検討会における意見を踏まえ、県立淡路島公園ビジョンの「淡路島公園ゾーニング」の凡例のみの記載に修正

意見分布図（淡路島公園の現状のゾーニング図に対するご意見について）

【資料2】

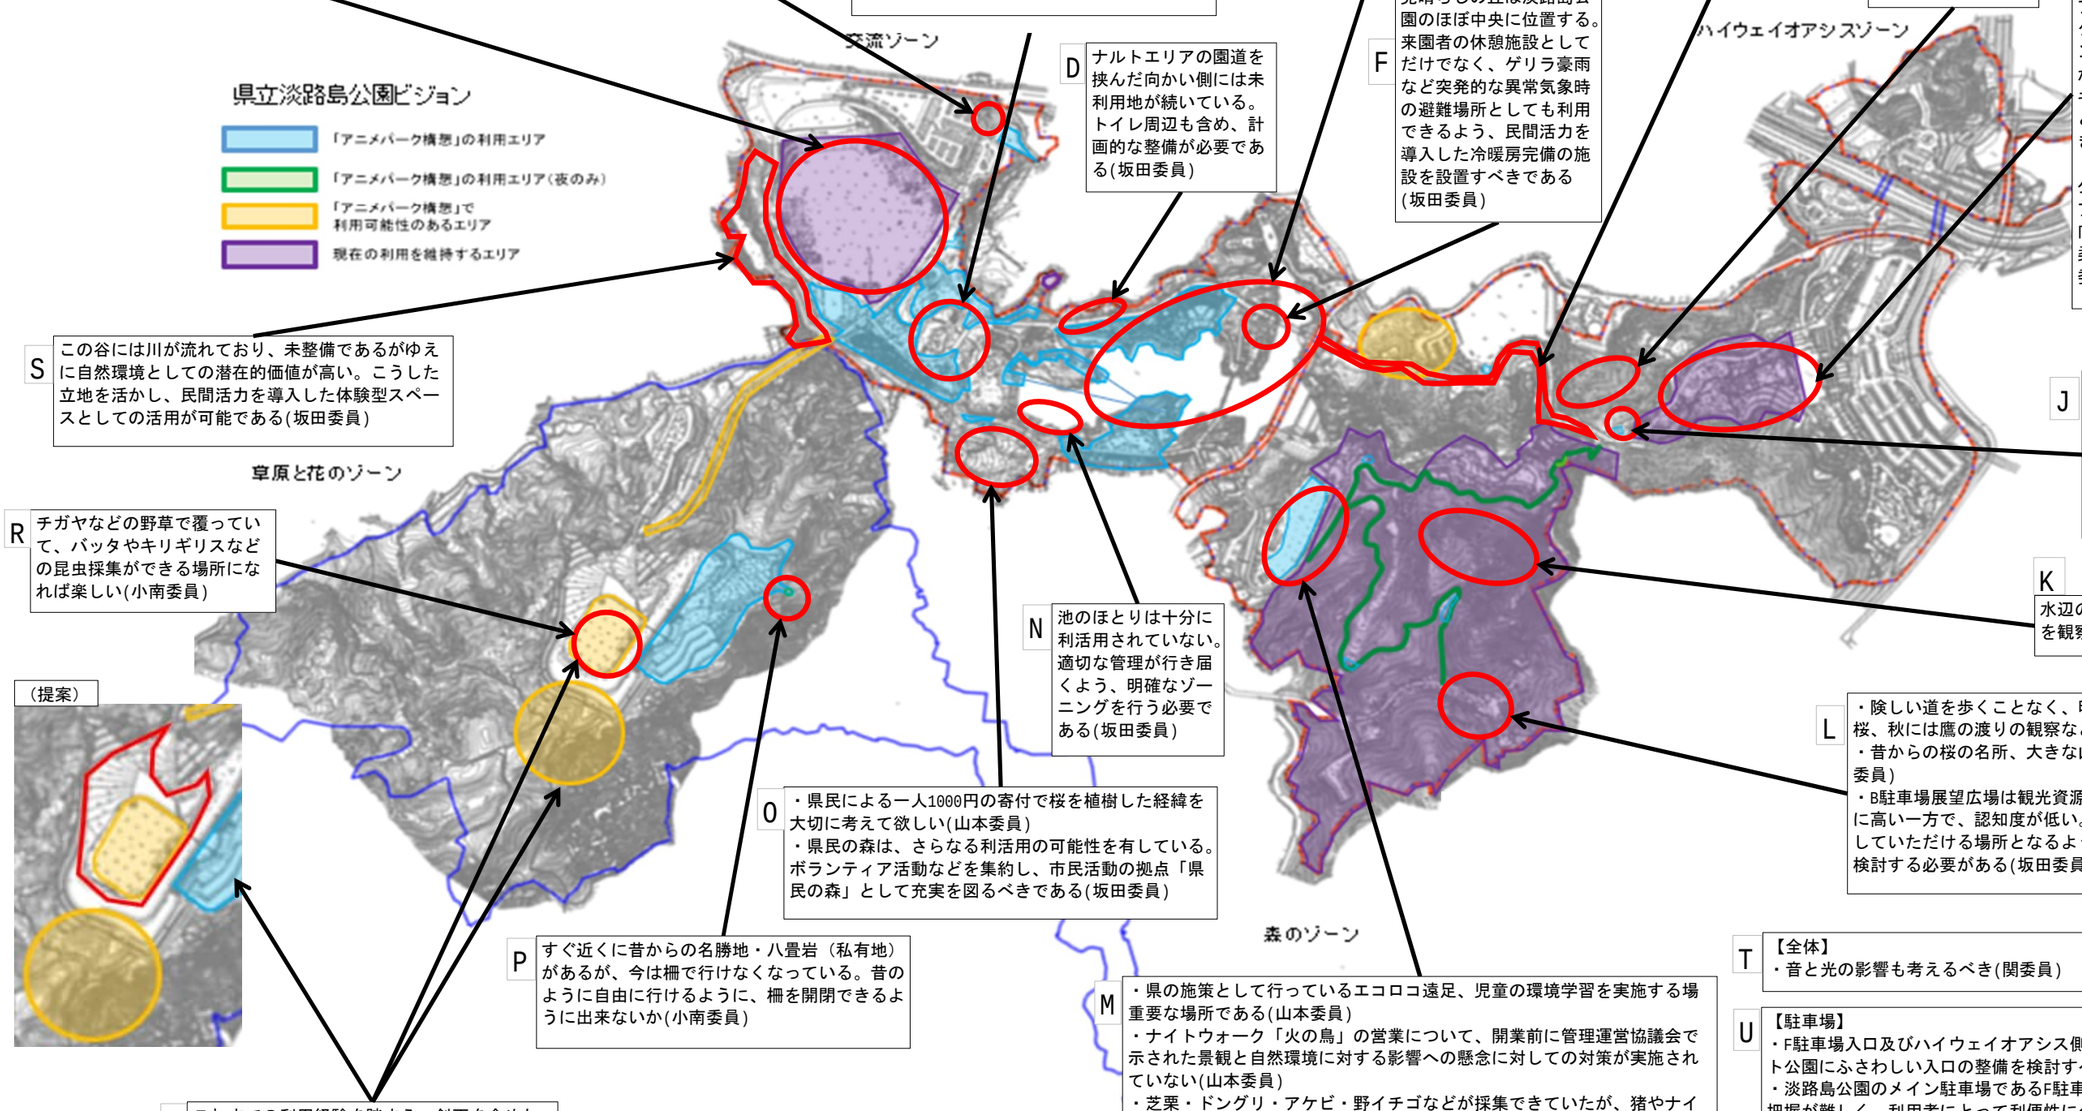
A
・誰でも利用できる広大な自遊空間は他には無い憩いの場所(山本委員)
・子ども達が鬼ごっこや凧揚げなどで遊べ、夜に星の観察やきもだめしなどもできる貴重な場所(小南委員)

B
・ミニハーブ園は従来利用者の優先エリアであるが、ゾーニング図では色分けされていない(山本委員)
・場所が一番奥の不便なところにあるので、移動して花の谷エリアで、ハーブの利用の実習などもできるようにしてはどうか(小南委員)

C
・無料で使える遊具や水の遊び場など子どもに大人気の場所(小南委員)
・水の遊び場へ流れる川幅は実際には狭く、広い未利用スペースが存在している。また、落ち葉清掃など維持管理に多大な労力を要すると想定され、景観面でも課題がある。この機会に他の利活用について検討することが望ましい(坂田委員)
・木の遊び場は池のほとりに位置する絶好のロケーションにあり、遊具も充実している。しかし日陰が極めて少なく、近年の猛暑を踏まえると熱中症対策として家族が休憩できるスペースの増設が求められる(坂田委員)

D
ナルトエリアの園道を挟んだ向かい側には未利用地が続いている。トイレ周辺も含め、計画的な整備が必要である(坂田委員)

E
・池沿いの園路のうち人の歩く幅分を占用区域から除外できないか(澤田委員)
・塩屋橋周辺は、池だけではなく樹木にも、多彩な野鳥が生息、越冬し、飛来する貴重なエリア(山本委員)
・オシドリ・サシバなど水鳥が多く観察できる(小南委員)

F
見晴らしの丘は淡路島公園のほぼ中央に位置する。来園者の休憩施設としてだけでなく、ゲリラ豪雨など突発的な異常気象時の避難場所としても利用できるよう、民間活力を導入した冷暖房完備の施設を設置すべきである(坂田委員)

G
夜間の来園者がいる一方で、全体的に外灯が少なく安全性に課題がある。特に本エリアは照度不足が著しいため、園道沿いを「アニメパーク構想」の利用エリアとして再整備することを検討すべき(坂田委員)

H
ハイウェイオアシスから来園した利用者にとって、木の遊び場のような広場施設までの距離が長い。利便性向上のため、この周辺に広場エリアを設け、ハイウェイオアシス来園者も楽しめるよう整備することが望ましい(坂田委員)

I
・様々な植栽で四季の花が楽しめるハイウェイオアシス来場者にも利用しやすいエリア(山本委員)
・長距離移動するアサギマダラ、フジバカマや大型の蝶のアオスジアゲハ、キアゲハ、ナミアゲハ、クロアゲハ、ナガサキアゲハ、モンキアゲハなど今年も６種類以上が飛んでいた。またツツジ、サツキ、ユリ、クサギなどを植えることで身近なところで植物を観察できる(小南委員)
・オアシス利用者の促進や淡路島公園への誘導口として重要なエリア、観光交流型公園としての魅力向上のため、民間活力を導入した柔軟な活用方法を検討すべき(坂田委員)

S
この谷には川が流れており、未整備であるがゆえに自然環境としての潜在的価値が高い。こうした立地を活かし、民間活力を導入した体験型スペースとしての活用が可能である(坂田委員)

J
美しい花壇が広がっているものの、来園者が休憩できるスペースは限られている。さらなる整備を行い、多くの来園者がくつろげる環境を整える必要がある(坂田委員)

R
チガヤなどの野草で覆っていて、バッタやキリギリスなどの昆虫採集ができる場所になれば楽しい(小南委員)

K
水辺の生き物・ヒメボタルなどを観察できる(小南委員)

N
池のほとりは十分に利活用されていない。適切な管理が行き届くよう、明確なゾーニングを行う必要である(坂田委員)

L
・険しい道を歩くことなく、明石海峡の絶景、春は多彩な桜、秋には鷹の渡りの観察などを楽しめる場所(山本委員)
・昔からの桜の名所、大きな山桜の林を再現させたい(小南委員)
・B駐車場展望広場は観光資源としてのポテンシャルが非常に高い一方で、認知度が低い。今後はより多くの方に利用していただける場所となるよう、民間活力の導入について検討する必要がある(坂田委員)

O
・県民による一人1000円の寄付で桜を植樹した経緯を大切に考えて欲しい(山本委員)
・県民の森は、さらなる利活用の可能性を有している。ボランティア活動などを集約し、市民活動の拠点「県民の森」として充実を図るべきである(坂田委員)

P
すぐ近くに昔からの名勝地・八畳岩（私有地）があるが、今は柵で行けなくなっている。昔のように自由に行けるように、柵を開閉できるように出来ないか(小南委員)

T
【全体】
・音と光の影響も考えるべき(関委員)

M
・県の施策として行っているエコロコ遠足、児童の環境学習を実施する場重要な場所である(山本委員)
・ナイトウォーク「火の鳥」の営業について、開業前に管理運営協議会で示された景観と自然環境に対する影響への懸念に対しての対策が実施されていない(山本委員)
・芝栗・ドングリ・アケビ・野イチゴなどが採集できていたが、猪やナイトウォークのコースとなったことで、あまり利用できていない(小南委員)
・林間広場は「アニメパーク構想」の利用エリアとしてゾーニングされているが、実際にはその一部にしか利用許可が出ておらず、ゾーニング図と一致していない状況である(坂田委員)

U
【駐車場】
・F駐車場入口及びハイウェイオアシス側入り口は淡路島公園のメインゲート公園にふさわしい入口の整備を検討すべき(坂田委員)
・淡路島公園のメイン駐車場であるF駐車場は、平面構造のため空き状況の把握が難しく、利用者にとって利便性に欠ける側面がある。一方で、県道に面していることから、公園の顔の一つとして重要な役割を果たしている。将来的にはF2・F3駐車場を観光交流型公園エリアとして転用し、その不足分についてはF1駐車場を立体駐車場等に整備することで、自家用車利用者にとってもより使いやすい駐車環境を実現できると考えられる(坂田委員)

Q
これまでの利用経験を踏まえ、斜面を含めたエリアをゾーニング対象とすることを希望する。その代替として、南側の円形ゾーンは対象外としても差し支えない(坂田委員)
